R - 4168 - 2021

DEMANDE D'AUTORISATION DU BUDGET DES
INVESTISSEMENTS 2022 POUR LES PROJETS DU
TRANSPORTEUR DONT LE COÛT INDIVIDUEL
EST INFÉRIEUR À 65 MILLIONS DE DOLLARS

MÉMOIRE DE L'AHQ-ARQ

21 octobre 2021

Figure AHQ-ARQ-1
Évolution des demandes d'investissements totaux en Maintien des actifs
2015-2022 (M\$)

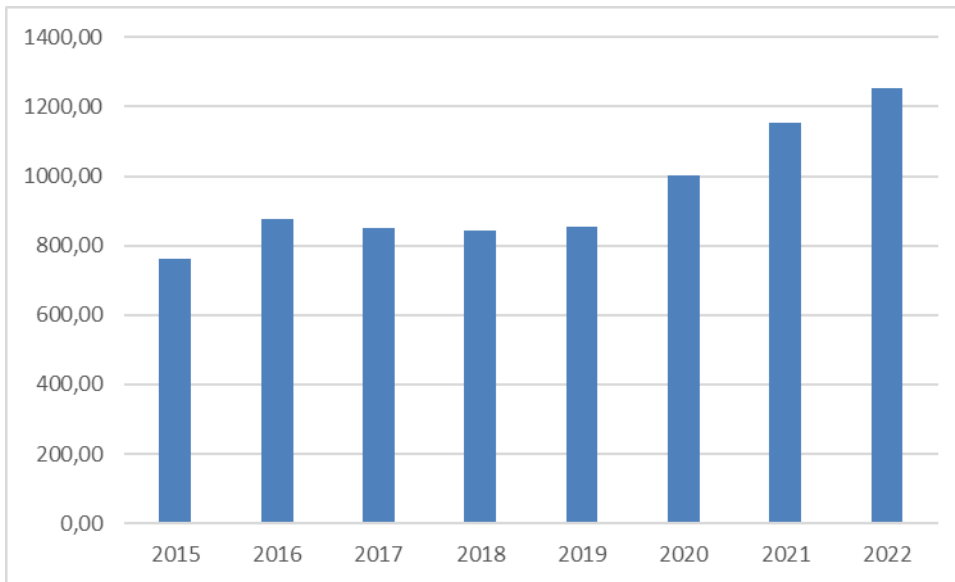
A priori, l'AHQ-ARQ considère que la tendance à la hausse des dernières années n'est pas acceptable, d'autant plus qu'elle s'inscrit dans un contexte où les indicateurs de fiabilité du service pertinents pour lesquels l'information est disponible se sont pratiquement maintenus au cours des cinq dernières années⁸.

Figure 3
Évolution des taux de risque
Équipements d'appareillage électrique

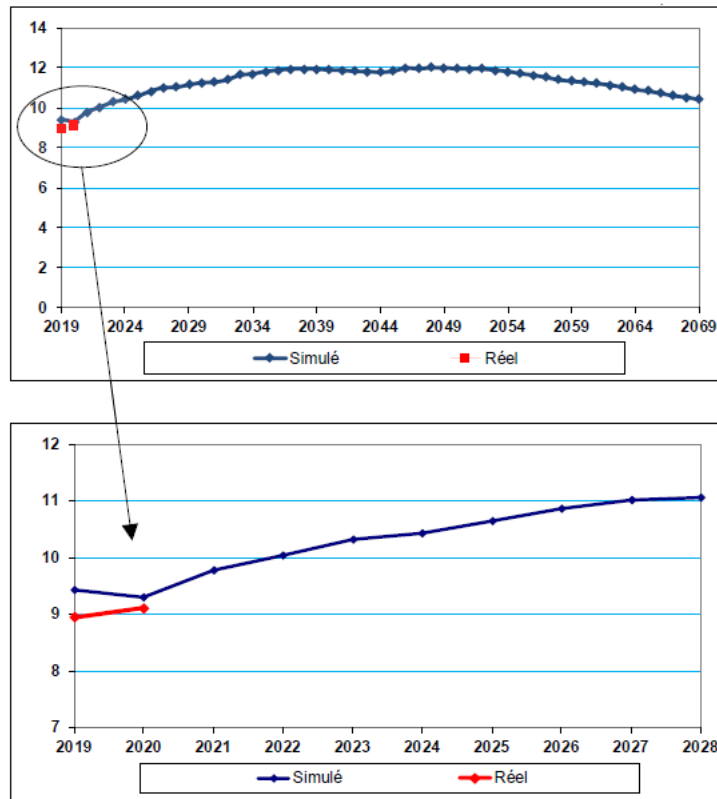
On peut constater encore une fois que les valeurs réelles de 2019 et 2020 sont inférieures à la valeur simulée par les modèles de gestion des actifs comme c'est le cas depuis au moins 2016 tel qu'il apparaît au tableau qui suit¹² auquel on peut ajouter l'année 2020 (taux de risque simulé de 9,3 et réel de 9,1).

Pour expliquer certains écarts entre le taux de risque simulé avant le début d'une année et le taux de risque réel constaté à la fin de cette même année, le Transporteur indique que les deux notions ne sont pas directement comparables et qu'il serait normal que le taux de risque réel soit inférieur au taux de risque simulé¹³.

Figure 5
Évolution du taux de risque

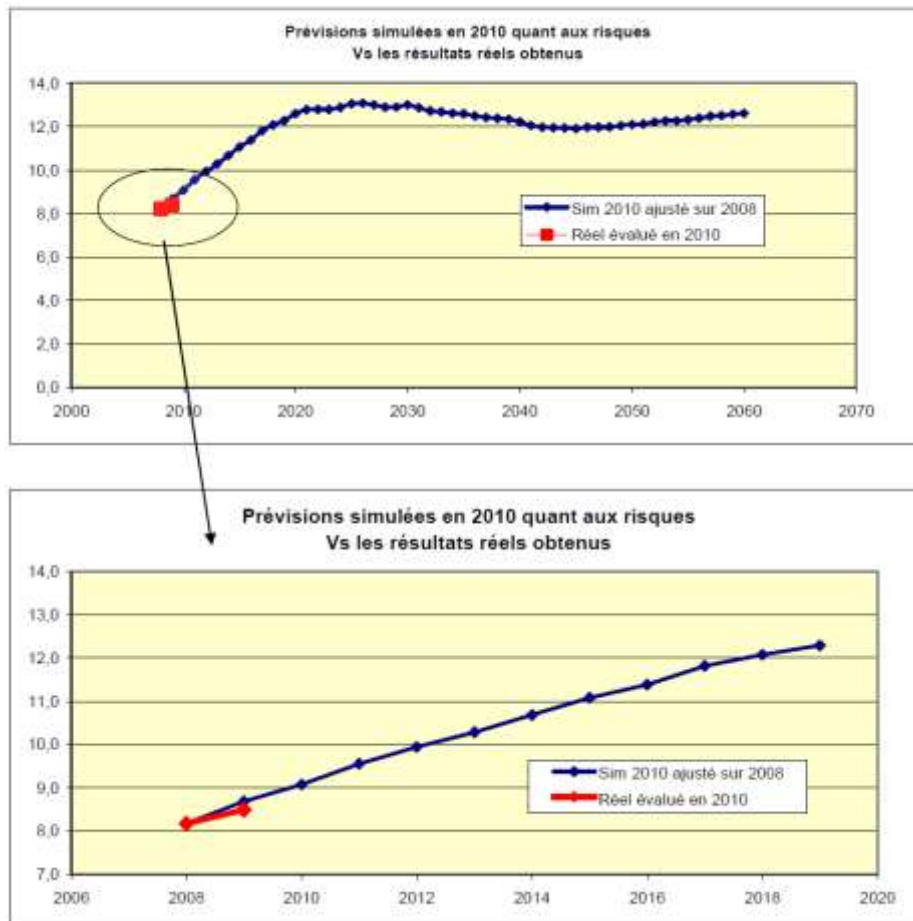
Le premier constat qu'on peut tirer de cette figure est que le taux de risque qui était alors prévu en 2010 pour l'année 2020 était de l'ordre de 12. Or, cette prévision ne s'est manifestement pas concrétisée alors que le taux de risque réel de 2020 de 9,1, selon la figure 3 plus haut, est demeuré sensiblement au même niveau que le taux de risque prévu pour 2010 dans la figure 5 ci-dessus. Rappelons que le Transporteur a justifié des investissements en 2010 notamment en se basant sur sa prévision, hautement pessimiste, selon laquelle le taux de risque atteindrait 12 en 2020, ce qui est loin d'être vérifié aujourd'hui

alors que le taux de risque continue à se situer entre 8 et 9. Une telle tendance de surestimation du taux de risque s'est poursuivie depuis 2010 tel que l'a illustré l'AHQ-ARQ l'an dernier¹⁶.

Pour compenser la calibration imprécise des modèles utilisés par le Transporteur et éviter un biais systématique affectant l'évaluation du taux de risque et des investissements en découlant, l'AHQ-ARQ recommande à la Régie demander au Transporteur de continuer à fournir l'évolution du taux de risque et de fournir des explications détaillées sur la différence entre le taux de risque simulé (1 an, 5 ans et 10 ans à l'avance) et le taux de risque réel observé lors de la dernière année.
